Settore Ecosistema Costiero e Acque

Oggetto: **S1026** – Procedimento di Verifica di assoggettabilità a VIA sul progetto di "Riattivazione del complesso estrattivo della cava di ardesia denominata "Piazza dei Ratti" nel comune di Orero (GE)"
Proponente: Leani Slate S.r.l.
Comunicazione pubblicazione documentazione per procedimento di verifica di assoggettabilità a VIA ex art. 19 comma 3 e 4 del D. Lgs. n. 152/2006. *Riscontro.*

Fig.1 – rappresentazione cartografica dell'area di cava rispetto ai corpi idrici individuati in base al PTA

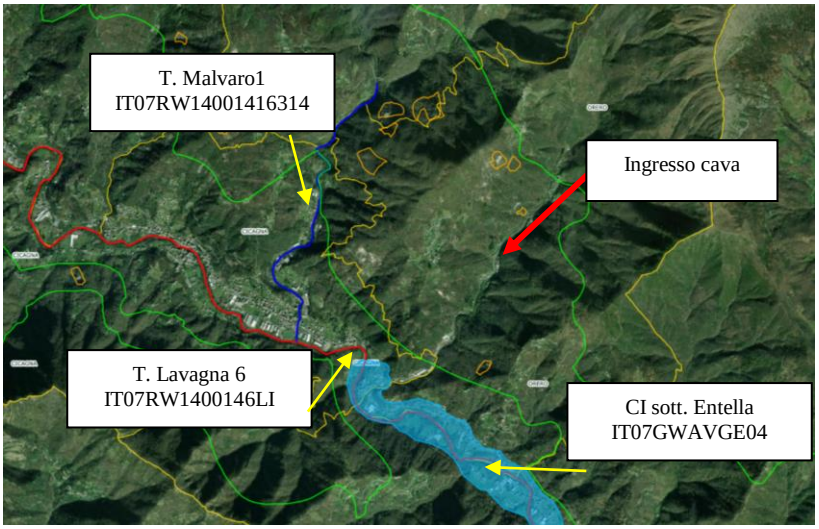
Per quanto concerne la compatibilità dell'intervento con quanto previsto dal vigente Piano regionale di Tutela delle Acque (PTA), di cui alla DCR n. 11/2016, nella successiva Figura 1, si riporta la rappresentazione cartografica della zona di intervento rispetto ai corpi idrici individuati e caratterizzati in detto PTA, dalla quale si evince che l'area di intervento non interessa corpi idrici né superficiali né sotterranei individuati nel PTA.

In conclusione, data la tipologia d'intervento, la localizzazione e quanto sopra sinteticamente rappresentato, non si ravvisano criticità per quanto concerne la matrice acqua per gli aspetti di competenza del settore scrivente.
